Langavatnsvegur 3

Nýtt deiliskipulag fyrir Langavatnsveg 3

Athugasemdir og svör

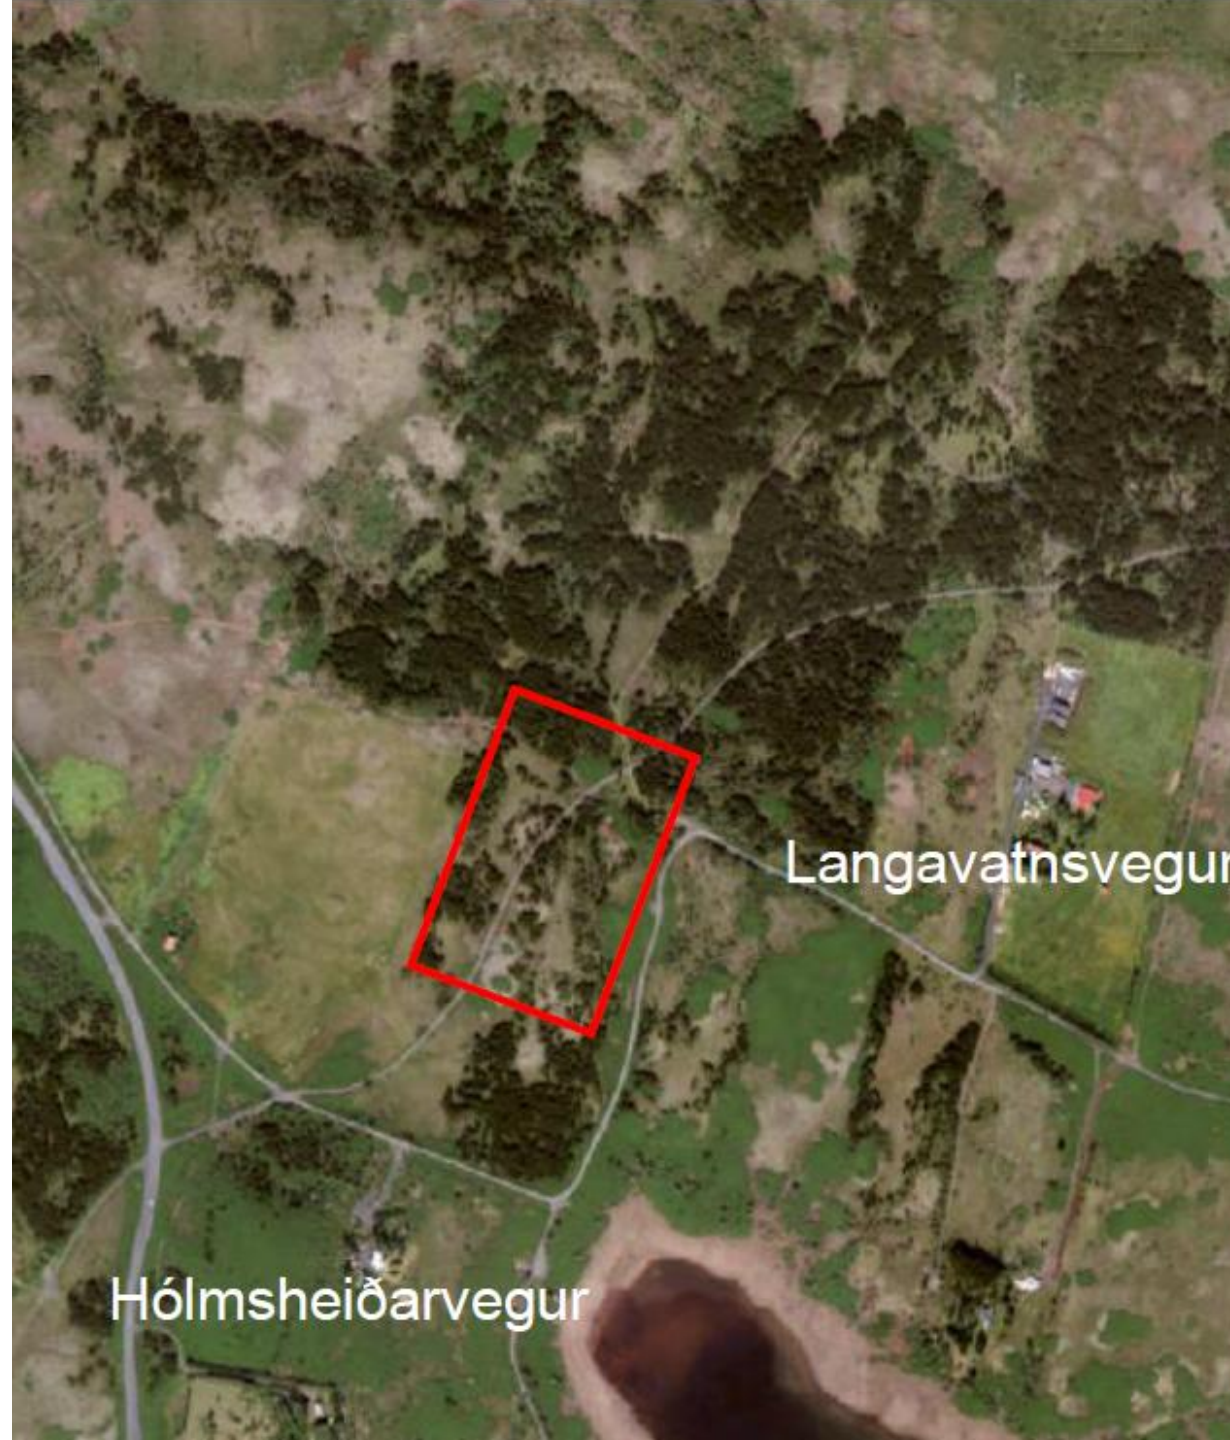
Gerð er athugasemd við að Óskotsvegur sé **ranglega skilgreindur** sem aflagður vegur í greinargerð. Hann sé í raun virk og mikilvæg reiðleið, hluti af samfelldu reiðleiðakerfi höfuðborgarsvæðisins frá 2003. Gagnrýnt er sérstaklega að **reiðleiðarinnar sé hvergi getið** í skipulagsgögnum þrátt fyrir mikilvægi hennar fyrir hestamenn í Reykjavík og nágrannasveitarfélögum.

Svar skipulagsfulltrúa: Tekið er undir ranga skilgreiningu og skort á upplýsingum í greinargerð. Greinargerð, ásamt skipulagsuppdrætti, hefur verið uppfærð og reiðleið merkt inn sem víkjandi.

Tillagan er óbreytt frá auglýsingu að undanskilinni breytingu á **skilgreiningu** núverandi reiðleiðar sem **víkjandi** á uppdrætti og í greinagerð, sem og viðbættum upplýsingum um **stærð tjaldsvæðis** á deiliskipulagsuppdrætti. Stefnt er að því að koma framkvæmdinni inn á fjárhagsáætlun næsta árs.
